MĚSTSKÁ ČÁST PRAHA 5
ING. PAVEL RICHTER
STAROSTA

Naše č. j.
MC05 10400/2018
OÚR 110/2018

Odpověď Rady MČ Praha 5 na petici „Za zlepšení Radlické radiály“ doručené dne 07.02.2018

Sít hlavních komunikací hl, m, Praha (schema)

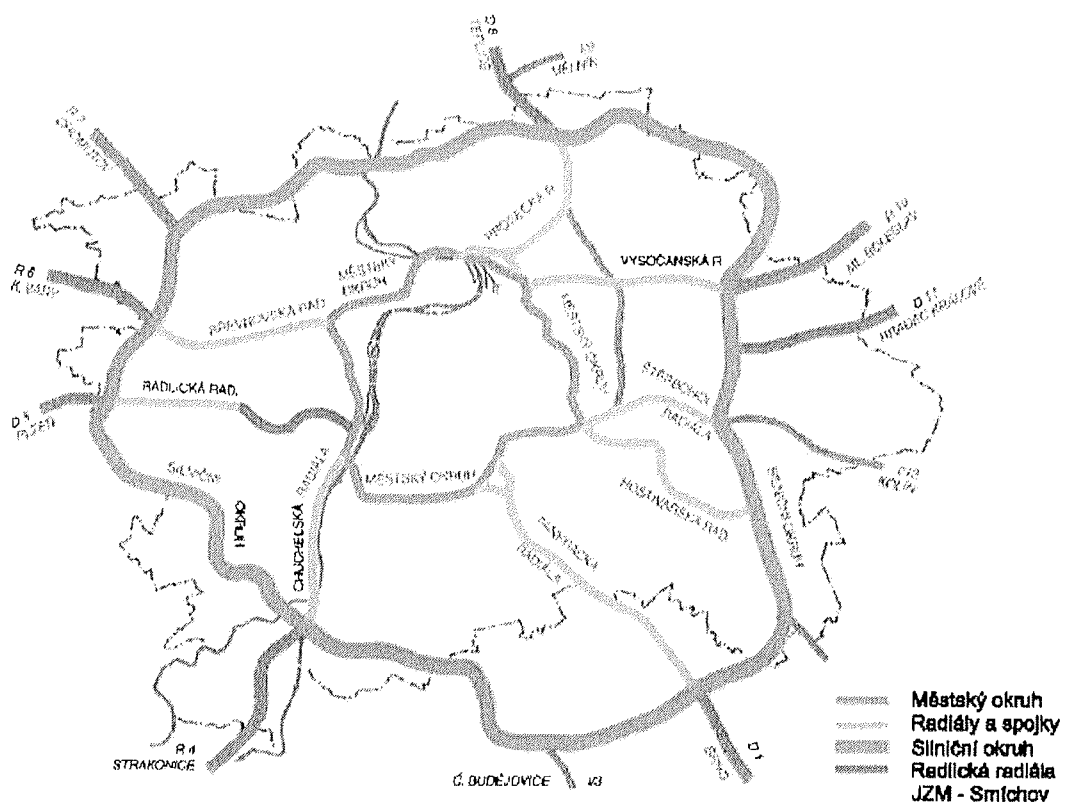
7. Tranzit západ – východ. RR má sloužit jako sběrná komunikace pro jihozápadní část Prahy, avšak podle dosavadních návrhů lze očekávat, že se z ní stane tranzitní komunikace celorepublikového významu pro osobní dopravu ve směru západ – východ (např. Plzeň – Hradec Králové/Mladá Boleslav). Tranzitní funkci má plnit tzv. Pražský okruh.

Přijeti konkrétních opatření, která omezí využití RR pro tranzit skrz Prahu ve směru západ-východ (mýto, zásadní omezení rychlostí apod.).

Radlická radiála je součástí celého radiálně okružního systému nadřazené komunikační sítě, ve kterém plní územním plánem jasně vymezenou funkci. Tou není převádět tranzitní dopravu napříč městem. Naprosto převažující podíl dopravy na RR se generuje z vnitroměstských vztahů, resp. z dopravních vztahů s cílem nebo zdrojem ve městě. Není to tedy doprava tranzitní, ale vnitroměstská.

Tomu odpovídá i návrh radiály (šířkové uspořádání, rychlost). Rychlost na Radlické radiále bude stanovena na 80 respektive 70 km/h. Přesný rozsah jednotlivých úseků bude určen v dalších stupních dokumentace ve spolupráci s příslušným silničním správním úřadem. Oproti 130 km/h na Pražském okruhu se tedy jedná o výrazný rychlostní rozdíl.
